Commune de CESSON-SEVIGNE

SALLE MULTI-ACTIVITES

DECLARATION DE PROJET

RAPPORT

D.2 COMPATIBILITE AVEC LE PLAN LOCAL D'URBANISME

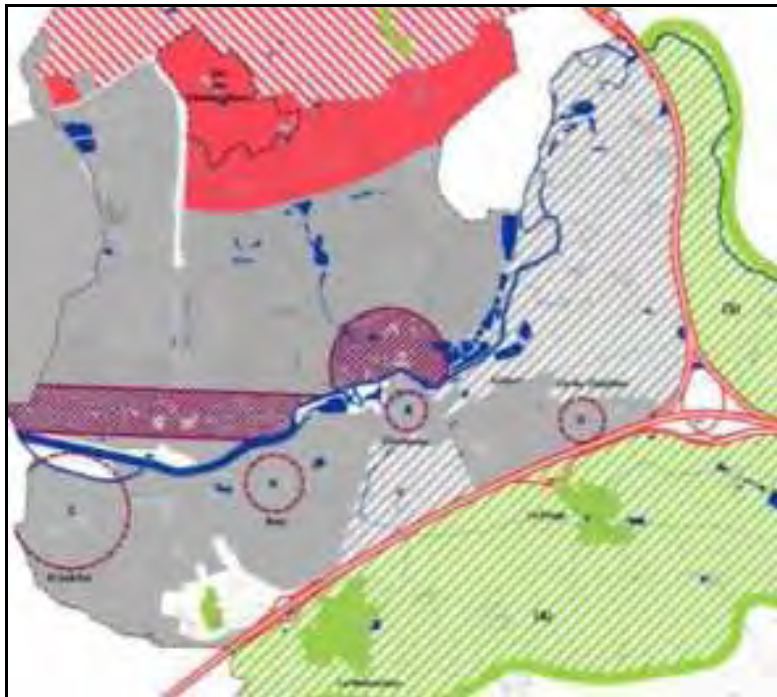
NOTRE ANALYSE

Règlement graphique

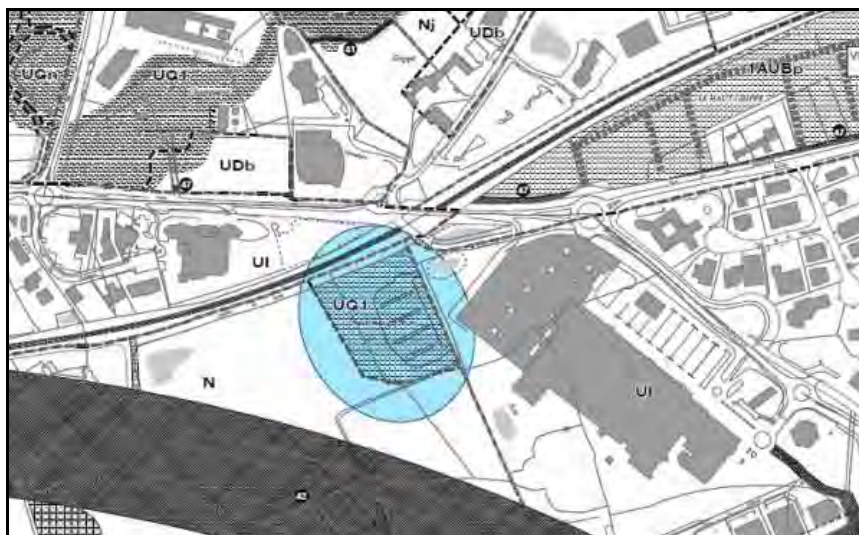
Le zonage actuel (N) doit être remplacé par un zonage UG de 1,5 ha.

Pour les mêmes raisons que ci-dessus et à condition que le projet soit qualifié d'intérêt général, la création d'un zonage de type UG (1,5 ha) en extension d'une zone UI beaucoup plus conséquente (centre commercial Carrefour Rigourdière) ne constitue pas une extension démesurée de l'espace aggloméré. Elle ne porte pas atteinte aux espaces naturels bénéficiant d'une mesure spécifique de protection au titre des espaces naturels classés ou repérés à un inventaire.
